ACLARACIÓN No.2

La Empresa Nacional de Energía Eléctrica (ENEE), a los oferentes que han adquirido las bases para participar en el proceso de Licitación Pública Internacional **100-016/2021 "SUMINISTRO, INSTALACIÓN DE PREVENCIÓN DE INCENDIOS Y EXPLOSIONES PARA TRES TRANSFORMADORES DE POTENCIA UBICADOS EN LAS UNIDADES PRINCIPALES DE LA CENTRAL HIDROELÉCTRICA FRANCISCO MORAZAN,"** aclara lo siguiente:

ACLARACIÓN No.1

La Empresa Nacional de Energía Eléctrica (ENEE), a los oferentes que han adquirido las bases para participar en el proceso de Licitación Pública Internacional **100-016/2021 "SUMINISTRO, INSTALACIÓN DE PREVENCIÓN DE INCENDIOS Y EXPLOSIONES PARA TRES TRANSFORMADORES DE POTENCIA UBICADOS EN LAS UNIDADES PRINCIPALES DE LA CENTRAL HIDROELÉCTRICA FRANCISCO MORAZAN,"** aclara lo siguiente:

Figura 1. Dibujo esquemático de un sistema de prevención de incendios y explosiones

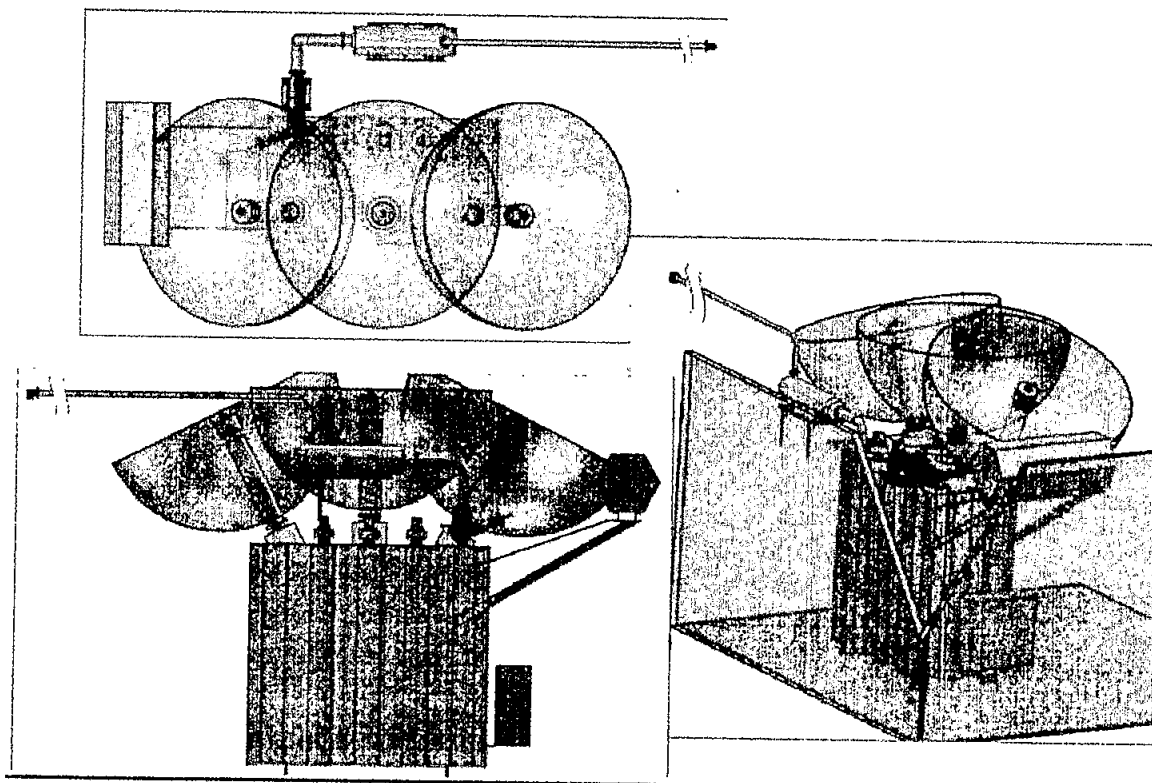
6. ¿Solicitamos que nos compartan los detalles esquemáticos brindados en alcance técnico ya que no son claros ni elegibles?

R/. Estos detalles son los planos que se adjuntan en formato PDF, del transformador y de la ubicación en casa de máquinas del transformador de las preguntas 2. Y 3., los detalles esquemáticos son en función del sistema que se instale por lo que pueden variar, esto se puede discutir mejor en la visita de campo ya que dependiendo de la ubicación en el cuarto de cada transformador, se tendrá pequeñas variantes de montaje, pero igual se adjuntan dichas figuras ilustrativas como imágenes.
